ZP 271.11.2025.5

W związku z pytaniami o wyjaśnienie treści specyfikacji warunków zamówienia, związanych z realizacją zadania pn. **Termomodernizacja budynków użyteczności publicznej szkół podstawowych w Karsinie, Wielu i Osowie w ramach poprawy efektywności energetycznej na terenie gminy Karsin**, Zamawiający wyjaśnia:

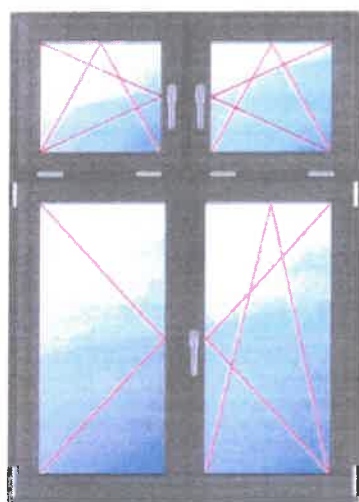
- 2) Proszę o potwierdzenie, że część budynku szkoły podlega ochronie konserwatorskiej oraz zaznaczyć ją na rzutach.

Docieplenie budynku w Wielu od zewnątrz wyłącznie całego budynku, pozostałe budynki Karsin, Osowo część z cegły docieplona od wewnątrz, część pozostała od zewnątrz. Podział oknie zgodnie z stanem istniejącym, otwieranie i uchylanie okien zgodnie z Schematem załączonym.
